D.lgs. n.152/2006 art. 19 e L.R.n. 40/98 - Fase di verifica della procedura di VIA inerente il progetto: "Nuova Seggiovia SG6A CIT ROC", localizzato nel Comune di Sestriere (TO) - Cat. B1.5 - Pos. 2021-29/VER.

ATTO DD 394/A1811B/2022

Elenco delle condizioni ambientali del provvedimento di esclusione dalla fase di valutazione di VIA e modalità di attuazione del monitoraggio di cui all'art. 28 del D.Lgs. 152/2006 inerenti il progetto "Nuova Seggiovia SG6A CIT ROC", localizzato nel Comune di Sestriere (TO).

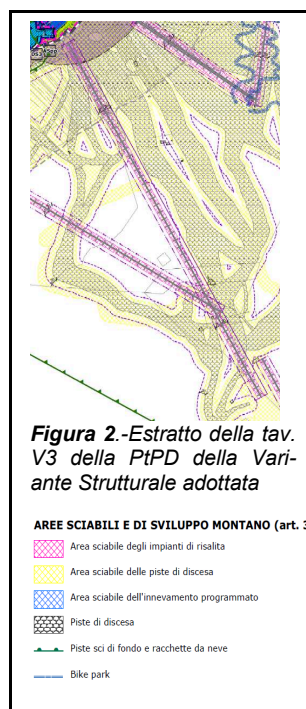
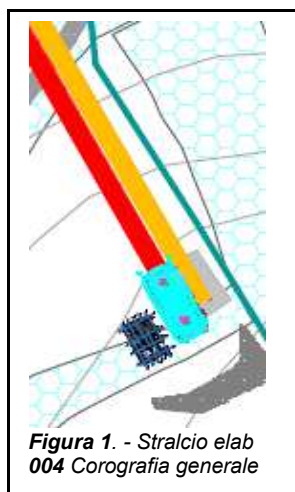
sviluppo turistico e il perimetro delle piste sovrapponendole alle Tavole di Piano; sono state inoltre cartografate le fasce di rispetto di 20 m per lato degli impianti di risalita (Figura 2). Tali superfici sono state normate attraverso lo specifico Art. 36 - Aree sciabili e di sviluppo montano.

Rispetto al PRGC vigente, con la Variante Strutturale si aggiungono le prescrizioni inserite dalla sopra citata legge regionale, imponendo vincoli aggiuntivi all'utilizzazione urbanistica delle aree interessate. Occorre quindi rilevare che l'art. 34 del PRG vigente al quale si fa riferimento nella documentazione progettuale presentata, nella Variante Strutturale in fase di approvazione non fa più cenno alle aree sciistiche: "Art. 34 - Aree per attività agricole e ~~sciistiche~~ - Comma 1. Le aree che la cartografia non individua con apposita simbologia, riportata in legenda, sono da intendersi per attività agricole-silvo-pastorali e ~~per attività sciistiche~~....."; tali aree sono state inserite nel nuovo Art. 36 sopra citato.

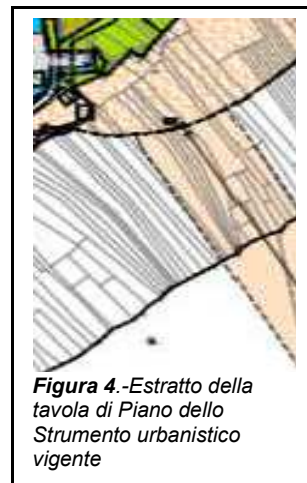
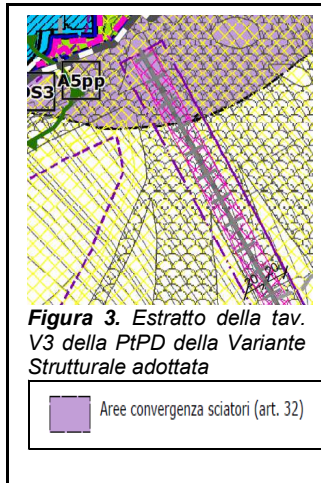
Destinazione d'uso: l'intervento non risulta ricadere in un'unica area di destinazione d'uso in quanto la stazione di partenza è localizzata internamente alle aree di convergenza sciatori di cui all'art. 32 dove per le attrezzature strettamente necessarie al funzionamento degli impianti di risalita vengono fissati dei parametri edilizi e dettate prescrizioni. Normativamente l'articolo risulta presente nello Strumento Urbanistico approvato ed in quello adottato: la Variante Strutturale aggiunge solo il richiamo al rispetto delle prescrizioni dell'art. 36. Cartograficamente l'area di convergenza viene individuata nelle Tavole di Piano dei due Strumenti urbanistici (Figura 3 Variante Strutturale adottata - Figura 4 PRG vigente).
